## BORDEAUX-METROPOLE

### Voyage cyclable le long de la ligne de Tram D

Voici un bilan photographique - disons le déjà, pas bon du tout - concernant la première portion de la ligne D entre les Quinconces et la mairie du Bouscat, ouverte depuis le 14 décembre 2019.

## Le Bouscat, barrière du Médoc

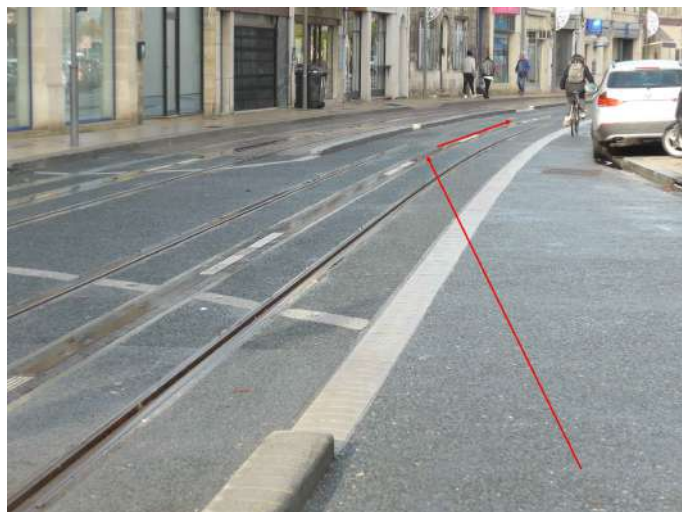
Petit jeu : comparez avec la photo avec celle ci-avant «non loin de l'église St Ferdinand».

Très clairement la circulation sur la bande à droite est déconseillée. On le voit, des véhicules débordent souvent de l'espace stationnement ; rétroviseurs et portières seront des obstacles dangereux.

Là encore, la lisse en béton est parfaitement inutile, et n'apporte rien à la lecture de l'espace tramway. Cela donne l'impression désagréable que les erreurs des phases précédentes n'ont pas servi de leçon.
